**รายงานการแก้ไขจุดบกพร่อง
การตรวจสอบในขั้นตอนการออกแบบก่อสร้าง
โครงการปรับปรุงผิวจราจรพร้อมก่อสร้างระบบระบายน้ำ
ถนนเคหะร่มเกล้า ระยะที่ 1**

โครงการ	การตรวจสอบความปลอดภัยทางถนนโครงการปรับปรุงผิวจราจรพร้อมก่อสร้างระบบระบายน้ำ ถนน เคหะร่มเกล้าระยะที่ 1
สถานที่ตรวจสอบฯ	กม.0+809.000 ถึง กม.3+087.500 และ SPUR LINE "A"
คณะผู้ตรวจสอบฯ	สมาคมวิศวกรจราจรและขนส่งแห่งประเทศไทย

7.4 กรณีศึกษา : การตรวจสอบในขั้นตอนระหว่างการก่อสร้าง

PROJECT ROAD SAFETY AUDIT OF WHITLEY ROAD
Drawing Number: **EXISTING SITUATION / PROPOSED MODIFICATION - SKETCH 2**
Scale: **A4**
If you have any queries, please contact the project manager.

ท1-1

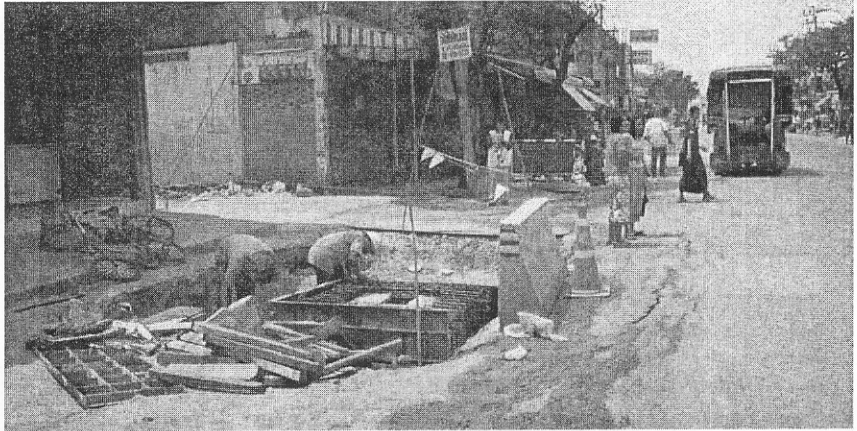
ในการตรวจสอบภาคสนามระหว่างการก่อสร้าง พบว่าโดยทั่วไป ไม่มีการติดตั้งป้ายและเครื่องหมายจราจรสำหรับพื้นที่ก่อสร้าง ดังรายละเอียดต่อไปนี้

- ไม่มีการติดตั้ง ชุดป้ายเตือนพื้นที่ก่อสร้างล่วงหน้า

- ไม่มีการติดตั้ง ป้ายควบคุมความเร็วในเขตการก่อสร้าง

- ไม่มีการเตือนล่วงหน้าว่ามี คนงานปฏิบัติงานในพื้นที่บริเวณก่อสร้าง

- ติดตั้งป้ายเตือนพื้นที่ก่อสร้างล่วงหน้า
- ติดตั้งป้ายควบคุมความเร็วระหว่างการก่อสร้าง
- ติดตั้งป้ายเตือน คนงานในพื้นที่ก่อสร้าง

ท2-1 ปัญหาที่พบจากการตรวจสอบฯ

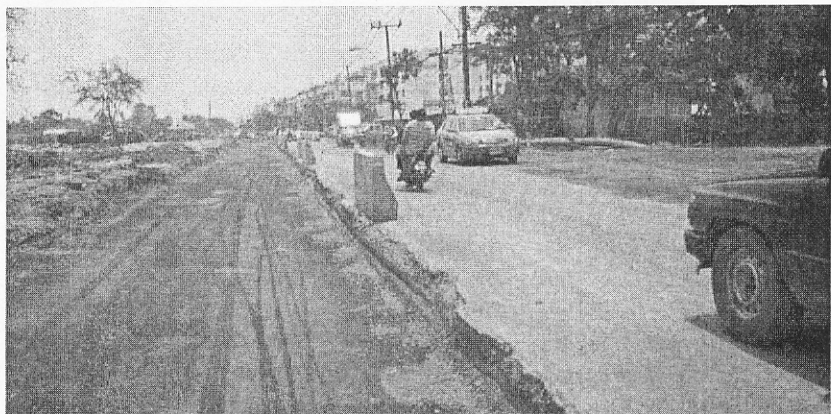
- ในช่วงบริเวณการก่อสร้างมีระดับขอบถนนเดิมที่แตกต่างจากพื้นที่ที่ทำการก่อสร้างใหม่มาก เป็นอันตรายต่อผู้ที่ผลัดออกจากผิวจราจร นอกจากนี้ผู้ปกครองกันอันตราย เพื่อเตือนบอกเขตการจราจรที่มีอยู่นั้น ไม่ปลอดภัยเพียงพอเนื่องจากไม่มีความต่อเนื่องในการติดตั้ง และไม่สามารถมองเห็น ได้ชัดเจน โดยเฉพาะในเวลากลางคืน

- ไม่มีการแบ่งแยกและควบคุมพื้นที่ก่อสร้างที่ยังไม่เปิดให้ใช้งาน ทำให้มียานพาหนะเข้าไปใช้งานร่วมกับเครื่องจักรในการก่อสร้างและคนงานที่ทำการก่อสร้าง

- นอกจากนี้บริเวณที่มีทางเชื่อมเข้าออก เช่นบริเวณหน้าสถานีบริการน้ำมันจะมี รถที่วิ่งเข้าหรือออกสามารถวิ่งสัญจรในเขตก่อสร้าง ก่อนจะเข้าและหลังที่ออกจากทางเชื่อมสถานีบริการน้ำมัน ได้ ซึ่งอาจก่อให้เกิดอันตรายได้

- ติดตั้งกำแพงกันอันตรายอย่างต่อเนื่องตลอดแนว พร้อมทั้งติดตั้งป้ายเตือนผิวต่างระดับล่วงหน้า เพื่อบอกถึงแนวเขตการก่อสร้าง
- กั้นเขตแนวพื้นที่ทำงานอย่างชัดเจนทั้งในเวลากลางวันและกลางคืน เพื่อควบคุมไม่ให้ยานพาหนะอื่นๆ สามารถเข้าไปใช้พื้นที่ทำงานได้
- กำหนดจุดเข้าออก ทางเชื่อม เช่น สถานีบริการน้ำมัน ให้ชัดเจน พร้อมทั้งติดตั้งอุปกรณ์ควบคุมการจราจร เช่น ราวกันบังคับไม่ให้รถสามารถวิ่งสัญจรในเขตการก่อสร้างก่อนเข้า หรือหลังจากออกจากทางเชื่อมได้

ท3-2 ปัญหาที่พบจากการตรวจสอบฯ

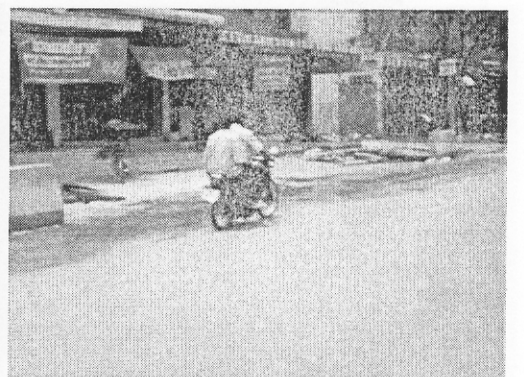
- การติดตั้งเครื่องหมายเตือนสิ่งกีดขวางอันตรายข้างทางบริเวณกำแพงกันอันตรายไม่เหมาะสม ไม่เพียงพอ และไม่สามารถสังเกตเห็นได้ในเวลากลางคืน

- บริเวณพื้นที่ก่อสร้างมีเศษวัสดุครวทรายจากพื้นที่เขตก่อสร้างรुक้าเข้าไปอยู่ในพื้นผิวจราจร ซึ่งอาจเป็นอันตรายต่อผู้ขับขี่ในผิวจราจรได้ โดยเฉพาะผู้ขับขี่รถจักรยานยนต์ในเวลากลางคืนอาจ ลื่นไถลพลิกคว่ำได้ ประกอบกับมีการฉีบน้ำเพื่อลดฝุ่นละอองซึ่งจะทำให้ผิวจราจรเพิ่มความลื่นไถลมากขึ้น

- ผิวจราจรมีฝุ่นทรายตลอดแนวทางซึ่งจะปกคลุมเครื่องหมายจราจรเดิมทำให้เกิดอันตรายแก่ผู้ขับขี่และคนเดินเท้าได้

- ติดตั้งเครื่องหมายชนิดที่สะท้อนแสงเพื่อเตือนให้ผู้ขับขี่สามารถสังเกตเห็นสิ่งกีดขวางได้ชัดเจนในเวลากลางคืน และอาจพิจารณาติดตั้งไฟกระพริบในบริเวณที่มีความจำเป็น
- ดูแลรักษาฝุ่นทรายและวัสดุสำหรับการก่อสร้างอื่นๆ ไม่ให้อยู่บนผิวจราจร

ท6-1 ปัญหาที่พบจากการตรวจสอบฯ

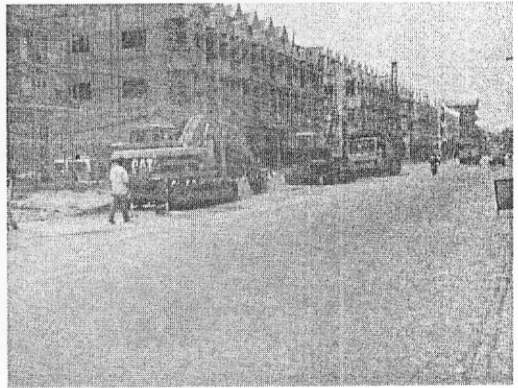
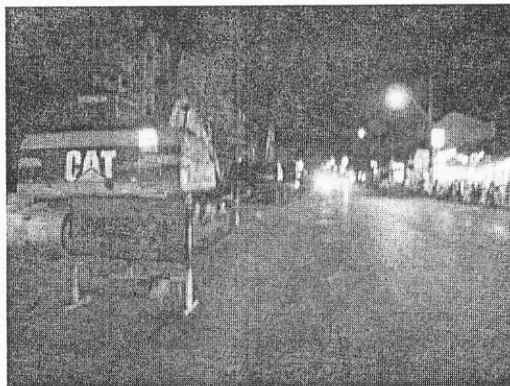
- อุปกรณ์ป้องกันเครื่องจักรที่ทำงานและจอดเก็บอยู่ข้างทางไม่มีการป้องกันและแบ่งเขตพื้นที่อย่างชัดเจนและปลอดภัย รวมถึงการเตือนล่วงหน้าไม่เพียงพอ นอกจากนี้ ในขณะทำงานไม่มีการจัดพื้นที่ทำงานของเครื่องจักรอย่างปลอดภัย เช่น การเว้นพื้นที่ (Buffer Space) ทั้งด้านหน้า ด้านข้าง และด้านหลัง

- ป้ายจราจรที่ติดตั้งในบริเวณที่มีการแบ่งพื้นที่ที่ไม่สามารถสังเกตเห็นได้ชัดเจนในเวลากลางคืน

- จัดการควบคุมพื้นที่ และติดตั้งป้ายเตือนที่เหมาะสม
- พิจารณาใช้ป้ายที่สะท้อนแสงเพื่อให้ผู้ขับขี่สามารถสังเกตเห็นได้ชัดเจนในเวลากลางคืน หรือ พิจารณาติดตั้งไฟกระพริบเตือนผู้ขับขี่ในที่ที่เหมาะสม

ท7-1 ปัญหาที่พบจากการตรวจสอบฯ

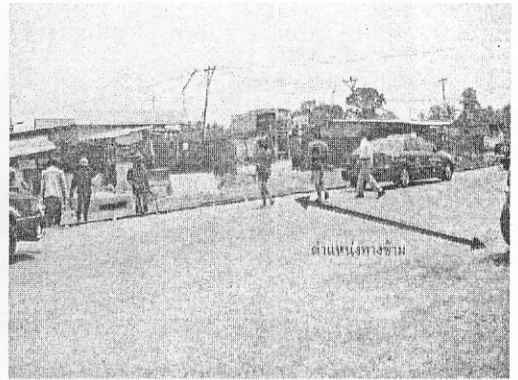
- ตำแหน่งของที่หยุดรถประจำทางและทางข้ามไม่ชัดเจน ไม่มีการจัดการหรือเอื้อสิ่งอำนวยความสะดวกแก่คนเดินข้ามและคนที่ใช้บริการรถประจำทางสาธารณะ นอกจากนี้ผิวจราจรบริเวณตำแหน่งที่หยุดรถประจำทางมีเศษฝุ่นและวัสดุก่อสร้าง ทำให้อาจจะเกิดอันตราย เช่น การลื่นไถลของผู้ใช้บริการรถสาธารณะได้

- ควรจัดเพิ่มระยะการมองเห็น หรือติดตั้งป้ายเตือนตำแหน่งหยุดรถประจำทางชั่วคราวให้ชัดเจน พร้อมทั้งจัดการพื้นที่บริเวณจุดหยุดรถประจำทางและทางข้ามให้มีความปลอดภัยแก่ผู้ใช้บริการรถประจำทาง

ท8-1 ปัญหาที่พบจากการตรวจสอบฯ

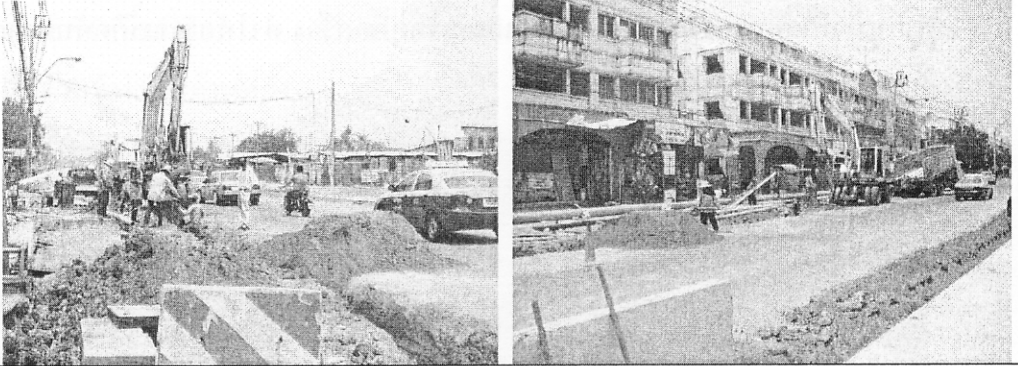
- อุปกรณ์อำนวยความสะดวกสำหรับคนงานก่อสร้างไม่เพียงพอ เช่น ไม่มีการใส่เสื้อสะท้อนแสง เพื่อให้ผู้ที่สัญจรไปมาสามารถมองเห็นได้อย่างชัดเจน

- ถึงแม้ว่าในปัจจุบันกรุงเทพมหานคร ยังไม่มีข้อบังคับให้คนงานก่อสร้างสวมเสื้อสะท้อนแสงระหว่างปฏิบัติงาน ดังนั้น สำนักการโยธาควรพิจารณาประเด็นเรื่องความปลอดภัยของคนงานก่อสร้างด้วย โดยเฉพาะอย่างยิ่งการออกกฎบังคับให้บริษัทรับเหมาต้องดูแลความปลอดภัยของคนงานก่อสร้างด้วยการจัดหาเสื้อสะท้อนแสง หมวก และรองเท้า ตลอดระยะเวลาการทำงานทุกคน

ฉ1 บริเวณช่วงงานก่อสร้าง หน้าสถานีตำรวจร่มเกล้า

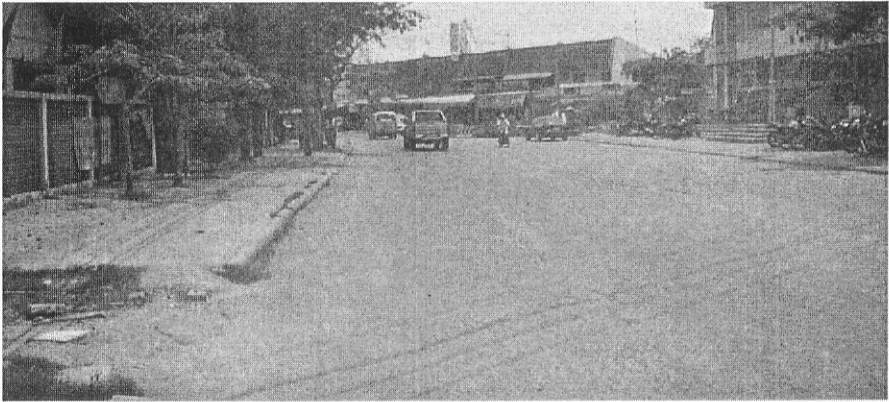
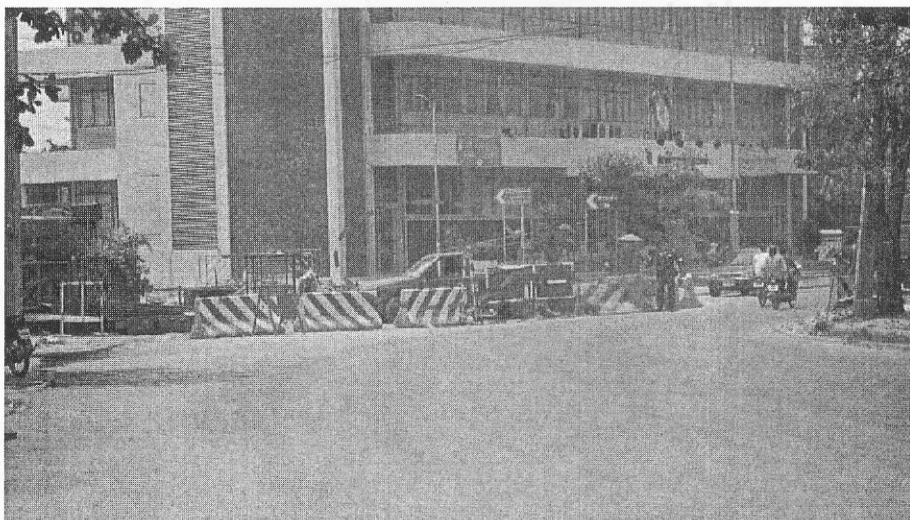
- ไม่มีการเตือนพื้นที่ก่อสร้างและการปิดช่องจราจรล่วงหน้า

- ปกติถนนในโครงการดังกล่าวจะมีผิวจราจร 4 ช่องจราจรแต่ไม่มีเกาะกลาง ในบริเวณการก่อสร้างได้มีการปิดผิวจราจร 2 ช่องจราจรในทิศที่เดินทางไปยัง สถานีตำรวจร่วมเกล้า และกำหนดให้ใช้ผิวจราจรที่เหลืออีก 2 ช่องจราจร (ในทิศทางตรงกันข้าม) โดยเป็นการเบี่ยงการจราจรในลักษณะเล่นสวนกระแสจราจรแต่ไม่มีการเตือนให้ผู้ขับขี่ได้ทราบล่วงหน้าว่า ณ บริเวณดังกล่าวได้มีการปิดผิวจราจร และมีการใช้ผิวทางร่วมกัน ซึ่งอาจเป็นอันตรายผู้ขับขี่

- ติดตั้งป้ายเตือนการก่อสร้างและป้ายเตือนการปิดช่องจราจรล่วงหน้า
- ติดตั้งป้ายและเครื่องหมายจราจรบนผิวทางแบบชั่วคราวเพื่อแสดงการจัดการจราจรในบริเวณนี้

ฉ1-3 ปัญหาที่พบจากการตรวจสอบฯ

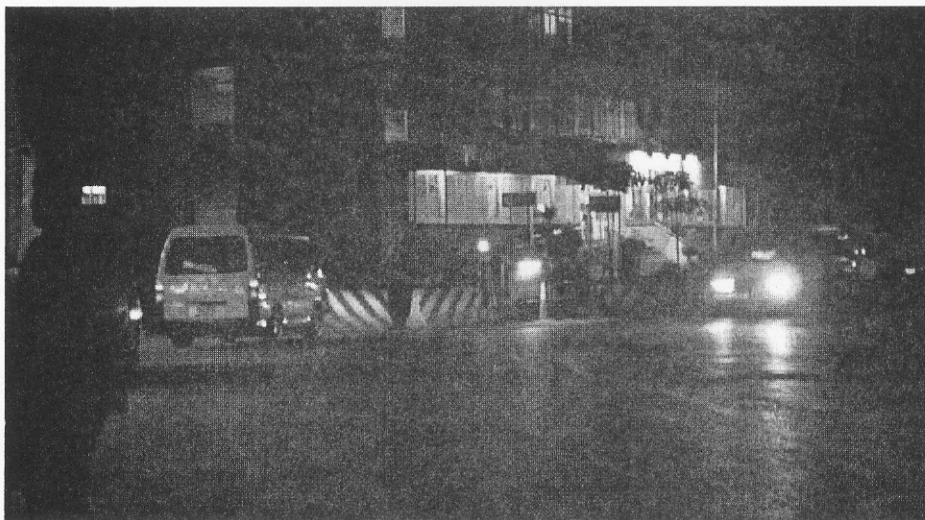
- บริเวณที่มีการลดความกว้างของผิวจราจรมีความสว่างไม่เพียงพอในเวลากลางคืน

- ปรับปรุงไฟฟ้าแสงสว่างบริเวณนี้ให้เหมาะสมในเวลากลางคืนพร้อมทั้งติดตั้งป้ายและเครื่องหมายนำทางชั่วคราวแบบสะท้อนแสงดังที่เสนอในหัวข้อที่ ฉ1-1 เพื่อนำทางผู้ขับขี่ให้ชัดเจน

ท4-4 ปัญหาที่ตรวจพบจากการตรวจสอบฯ

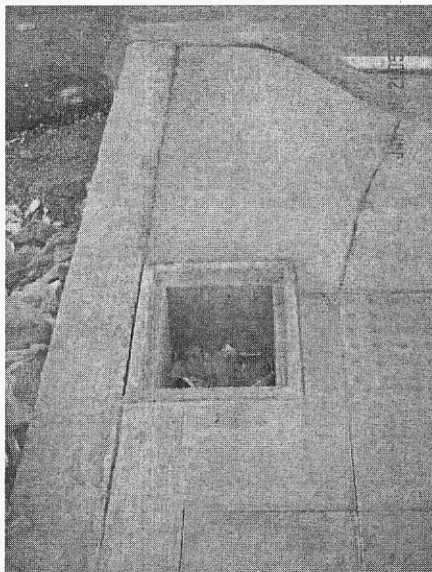
- บ่อพักน้ำบริเวณทางเดินเท้า ไม่มีฝาหรืออุปกรณ์ปิดป้องกันให้เรียบร้อย รวมทั้งมีเศษขยะกีดขวางการไหลของน้ำจากผิวจราจร

ท5-1 ปัญหาที่ตรวจพบจากการตรวจสอบฯ

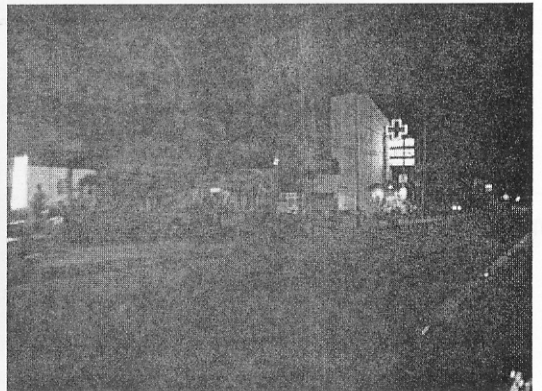
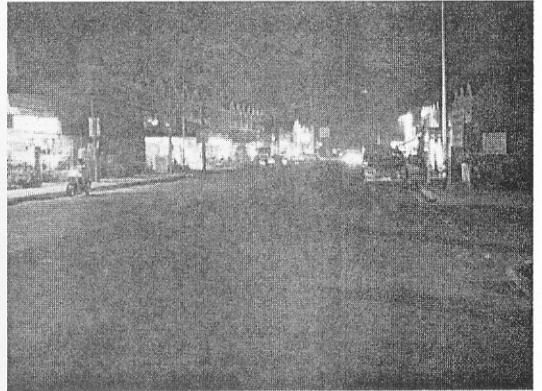
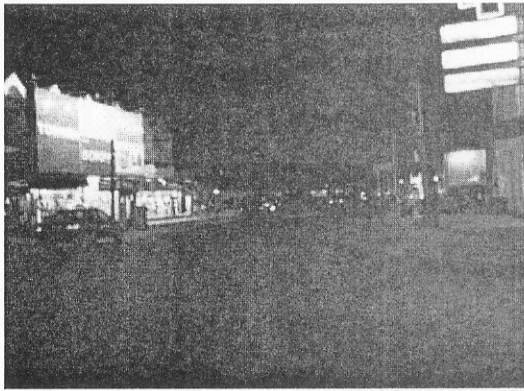
- ตลอดพื้นที่โครงการมีความสว่างไม่เพียงพอ ซึ่งมีการติดตั้งไฟฟ้าแสงสว่างแล้ว แต่ไม่เปิดใช้งาน

ณ2-5 ปัญหาที่พบจากการตรวจสอบฯ

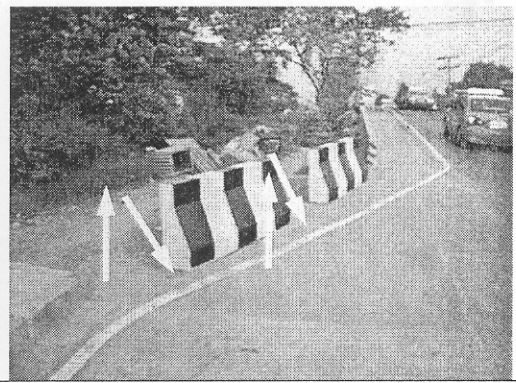
- มีการเปิดทางเชื่อม โดยไม่มีการควบคุม รวมทั้งก่อให้เกิดปัญหาความขัดแย้งกันของกระแสจราจร

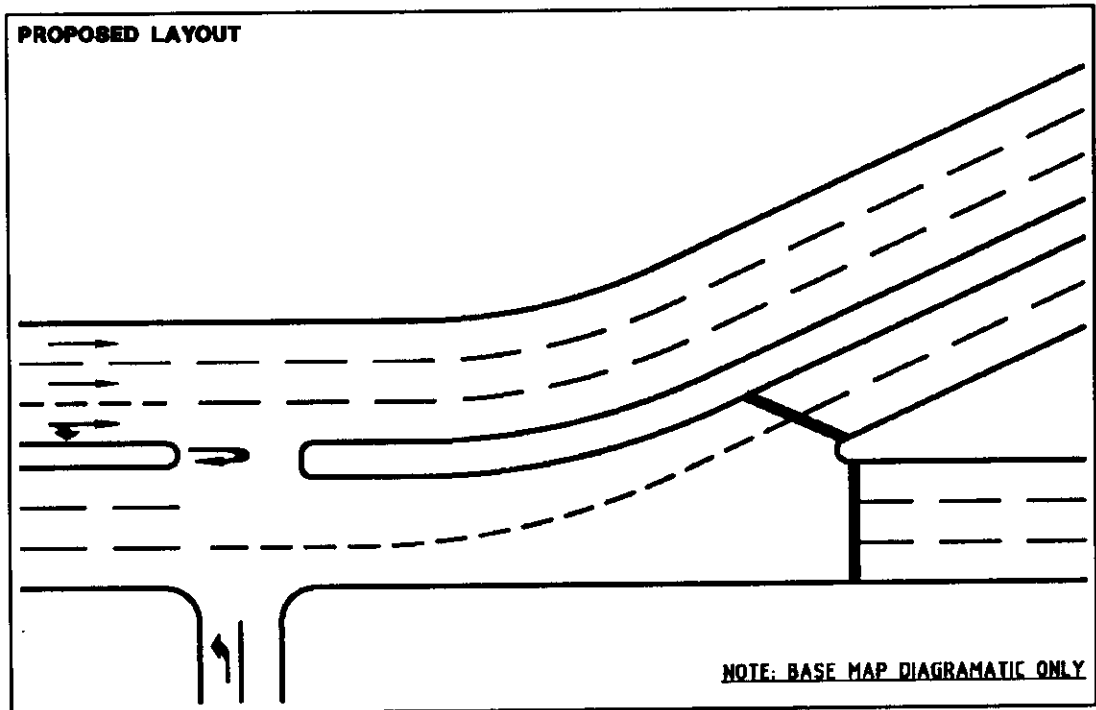
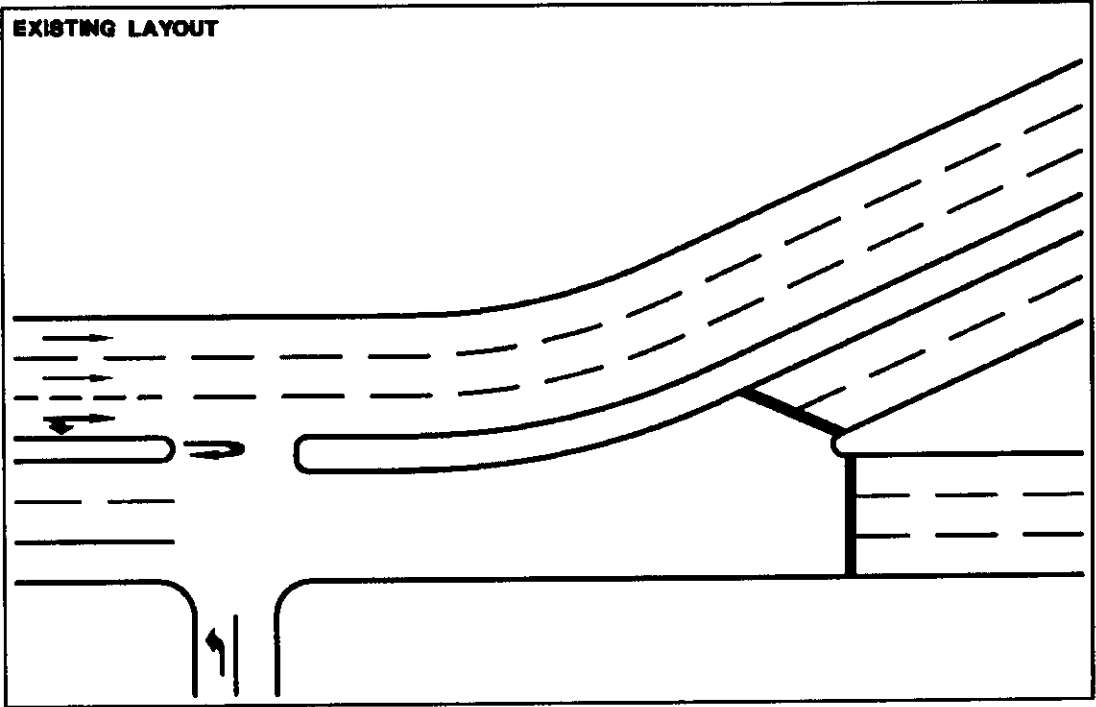
Ref No.	Specific (S5)
Location Name or Descriptions	Junction: Mt Pleasant Road, Whitley and Malcolm Roads
Problem Group	Side swipe of vehicles
Audit Findings	<p>South bound vehicles coming off Mt Pleasant Rd and proceeding onto Whitley Road have potential to side swipe one another as there are two approach lanes and three exit lanes at this skew crossing.</p>

Potential Accident Types	Side swipe	
Risk Category	Undesirable	
Recommendation	Description	Practicability Category
	Provide broken guide lines from exit ramp to Whitley road for kerb-side lane.	P

Project **ROAD SAFETY AUDIT OF WHITLEY ROAD**
 Drawing Number **EXISTING SITUATION / PROPOSED MODIFICATION - SKETCH 4**
 Scale **A4**
 Prepared by **...**

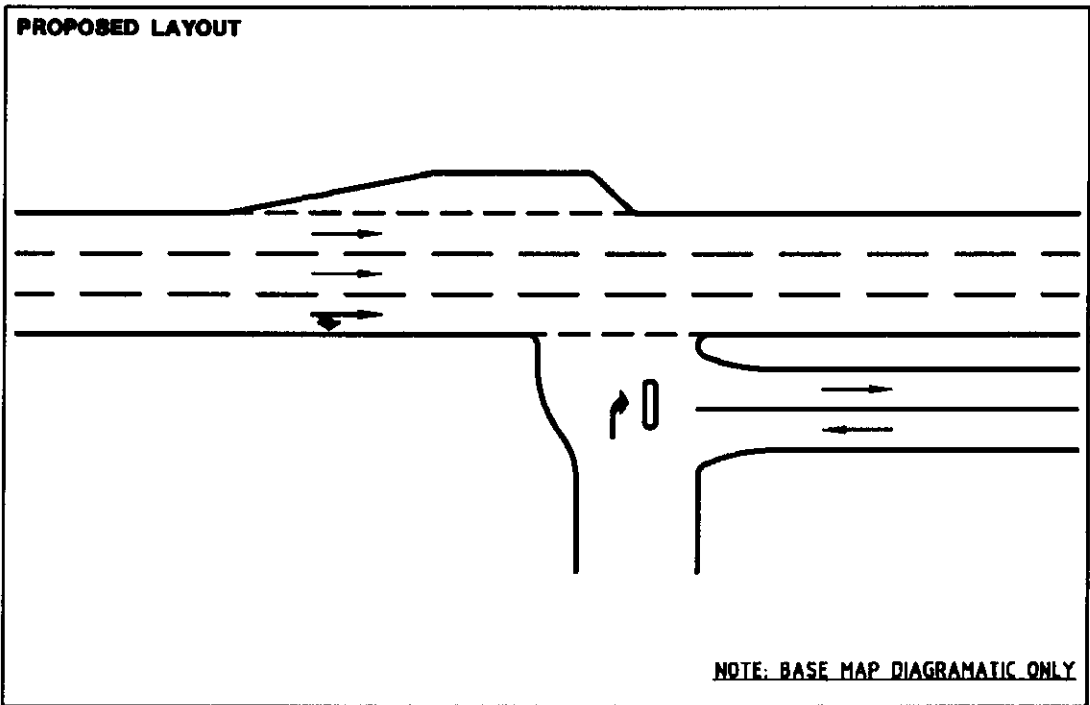
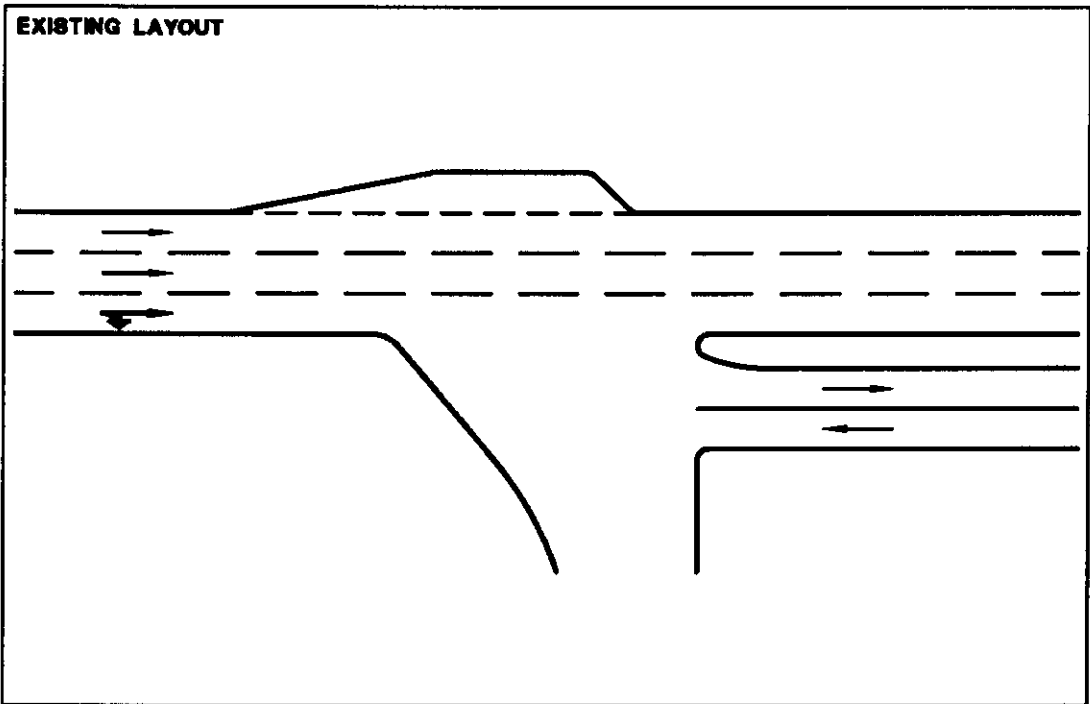
Ref No.	Specific (S15)
Location Name or Descriptions	Between LP35 and LP36
Problem Group	Unclear intersection
Audit Findings	<p>Entrance road to the Mt Pleasant Animal Hospital and the service station has no line markings or islands to delineate vehicles entry and exit. The hospital operates 24 hours per day and drivers may not be concentrating entirely on the road as they go the hospital. At night, the lighting is poor and drivers may be confused by the light of vehicles coming up from the service station.</p>

Potential Accident Types	Indirect right angle collisions	
Risk Category	Tolerable	
Recommendation	Description	Practicability Category
	Provide channelisation to separate traffic movement and provide good legibility to drivers as shown in sketch (a) below. Ensure lighting of the intersection is adequate.	P
	Make access road to the service station one-way as shown in sketch (b) below.	P

ROAD SAFETY AUDIT OF WHITLEY ROAD
 EXISTING SITUATION / PROPOSED MODIFICATION - SKETCH 7
 A4

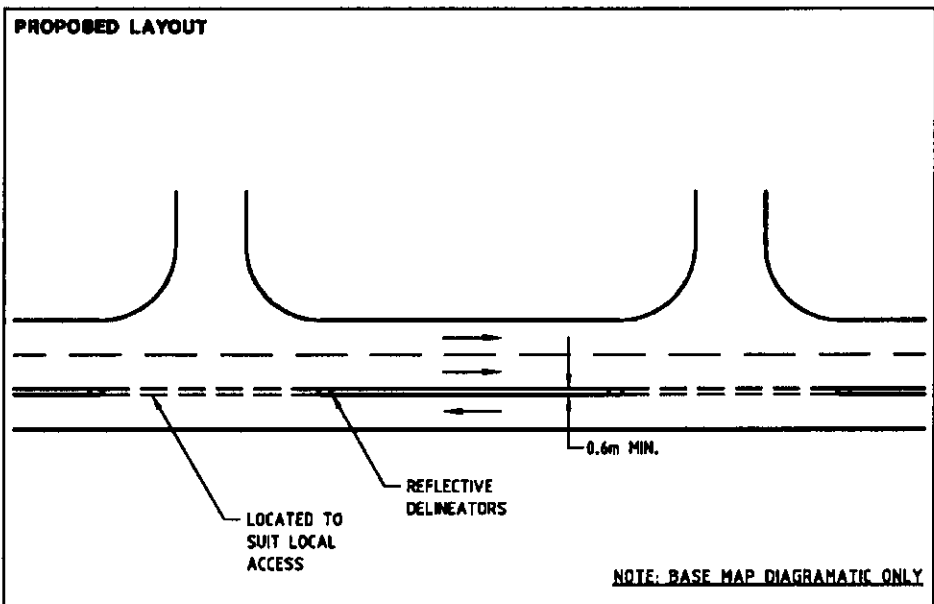
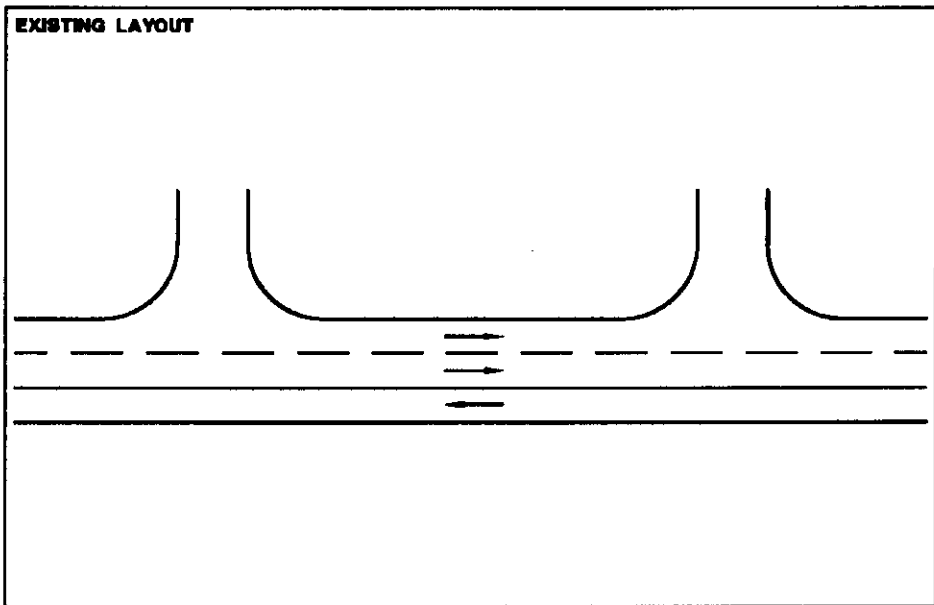
Ref No.	Specific (S21)
Location Name or Descriptions	Whitley east of PIE on ramp near LP16
Problem Group	Traffic flow separations
Audit Findings	<p>A contra-flow lane begins at the entrance to the Catholic school and does not have a median barrier between the opposing traffic flows. A solid line is used to separate the opposing flow of traffic. There are no visible cues for drivers to identify the introduction of the contra-flow lane except at the school entrance.</p>

Potential Accident Types	Head-on collision	
Risk Category	Intolerable	
Recommendation	Description	Practicability Category
	Provide concrete and painted median separators as shown in the sketch below. The painted section will allow right turn access for local driveways.	P
